**AVIS RELATIF À LA PROTECTION
CONTRE LES EVENTUELS EFFETS NOCIFS ET NUISANCES
PROVOQUÉS PAR LES RAYONNEMENTS NON IONISANTS
GÉNÉRÉS PAR DES ANTENNES ÉMETTRICES STATIONNAIRES**

Commune : LA LOUVIERE - Exploitant : ORANGE

Référence exploitant : 728C1_1 / 30466C1_1 / 40466C1_1 / 50466C1_1

Rapport n° 2869 / 2024

Figure 1 : Vue en plan des lieux de séjour et des points de contrôle

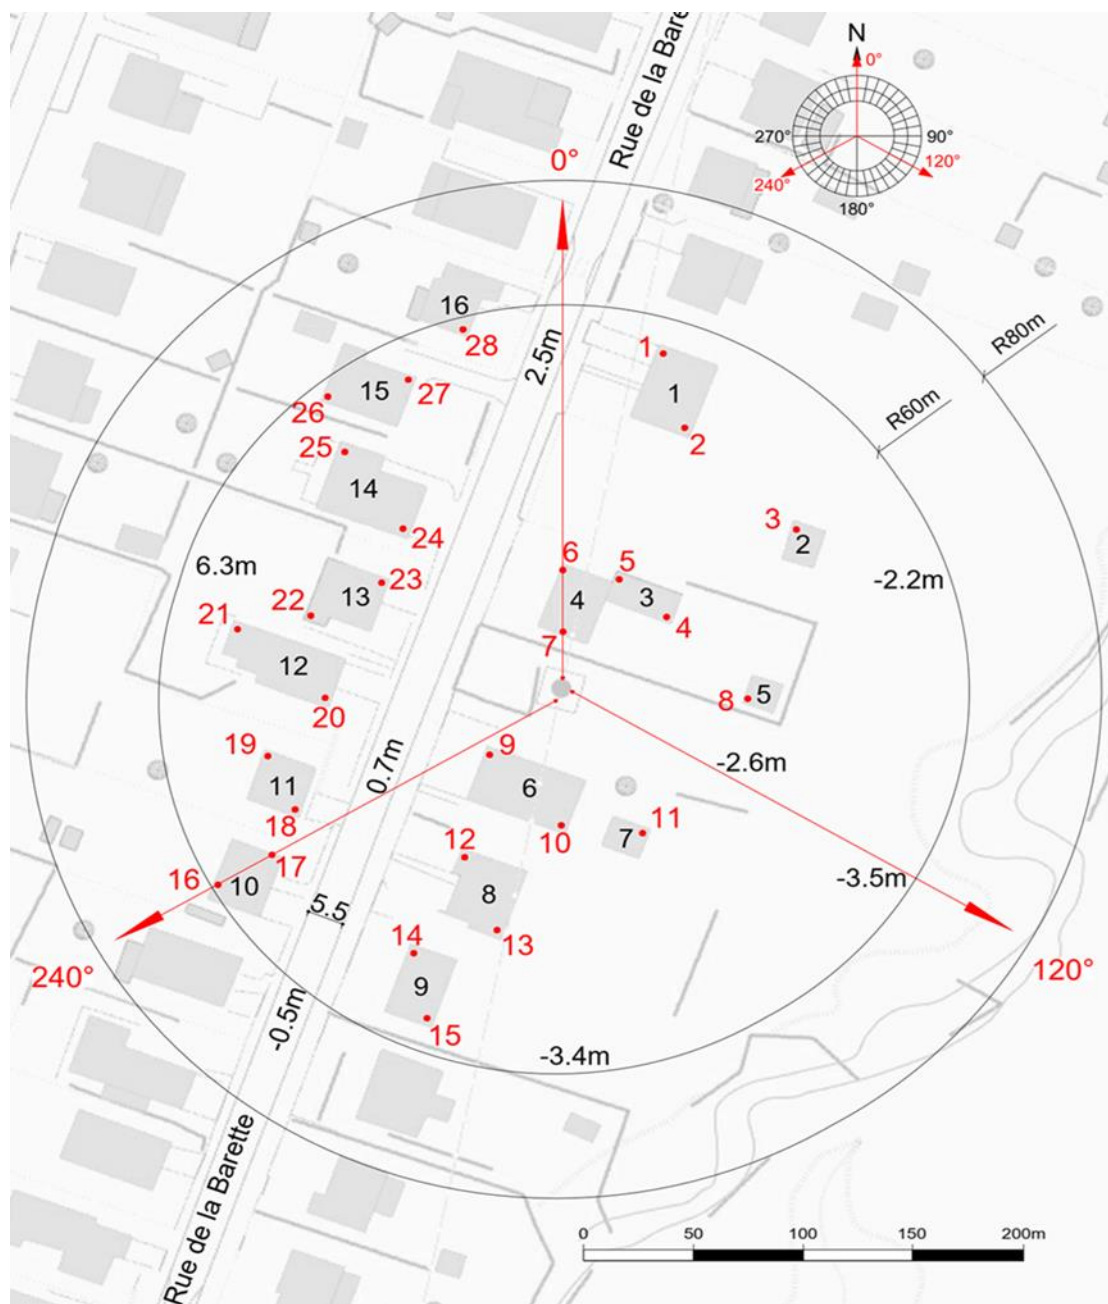
Les fréquences d'émission, la puissance rayonnée par chacune des antennes et leur gain permettent de déterminer le rayon de la zone à analyser. Tout dépassement de la limite par installation est exclu en dehors de cette zone. Le tableau 2 reprend les 35 LS² pour lesquels l'indice d'exposition est le plus élevé. Les différentes colonnes indiquent :

- le numéro du point de contrôle repris sur un des plans de la figure 1;
- le numéro du LS dans lequel se trouve le point de contrôle de la 1^{ère} colonne ;
- l'atténuation d'obstacle prise en compte pour le calcul de l'indice d'exposition dans le LS ;
- le résultat du calcul de l'indice d'exposition.

En ce qui concerne les antennes de l'installation mentionnées dans le tableau 1, la distance maximale à laquelle la limite pourrait être atteinte, à l'extérieur, est égale à 76,4 m. S'il n'y a pas de LS à une distance inférieure, les antennes respectent forcément la limite d'immission.

Dans le cas des LS situés à l'intérieur des bâtiments, une atténuation d'obstacle est prise en compte et il en résulte que la distance maximale à laquelle la limite pourrait être atteinte se réduit à 54,1 m.

Figure 2 : Vue en plan des installations d'antennes dans un rayon de 300 mètres autour de l'installation faisant l'objet de la demande d'avis

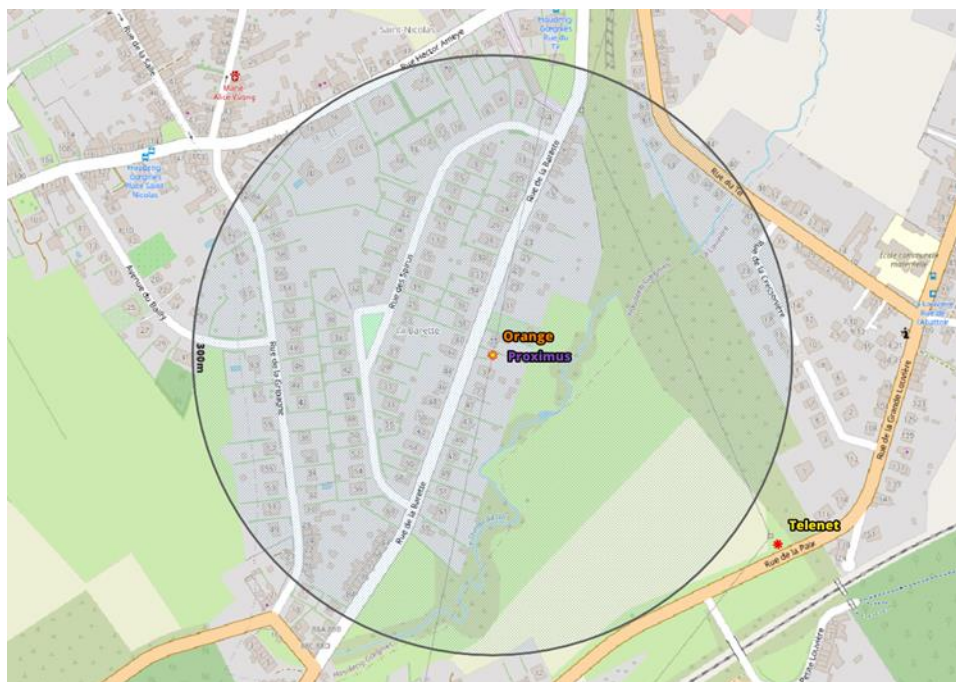
Le plan en projection verticale de la figure 2 indique la localisation des installations d'antennes émettrices stationnaires visées par le décret et situées dans un rayon de 300 mètres autour de l'installation référencée dans le paragraphe 2 et localisée au centre du cercle. Les données de localisation de ces antennes et les avis correspondant sont accessibles via le cadastre en ligne des antennes émettrices stationnaires⁸. Les installations prises en compte dans l'évaluation du respect de la limite cumulative sont les installations d'antennes émettrices déclarées en service par l'exploitant à la date du présent avis, à l'exception de l'installation référencée dans le paragraphe 2 et éventuellement d'autres installations ayant fait l'objet d'une demande d'avis à la même date et qui sont situées à l'intérieur de la zone de 300 mètres de rayon.

- c) dans tous les autres cas, il a été vérifié que la limite cumulative définie à l'article 4, §2 du décret n'est pas dépassée dans les lieux de séjour sur base du nombre d'installations localisées dans la zone d'évaluation de 300 mètres de rayon représentée dans la figure 2, de leur localisation ainsi que des données inscrites dans la figure 1 et au paragraphe 4 du présent avis et dans les avis attestant le respect de la limite par installation ou de la limite abrogée de 3 V/m relatifs aux autres installations reprises dans la figure 2.

Compte tenu des considérations ci-dessus, il apparaît que l'intensité du rayonnement électromagnétique généré, dans les lieux de séjour situés dans un rayon de 300 mètres autour de l'installation référencée dans le paragraphe 2, par l'ensemble des antennes émettrices stationnaires de l'ensemble des exploitants du même site d'antennes émettrices stationnaires respecte la limite fixée à l'article 4, § 2 du décret.
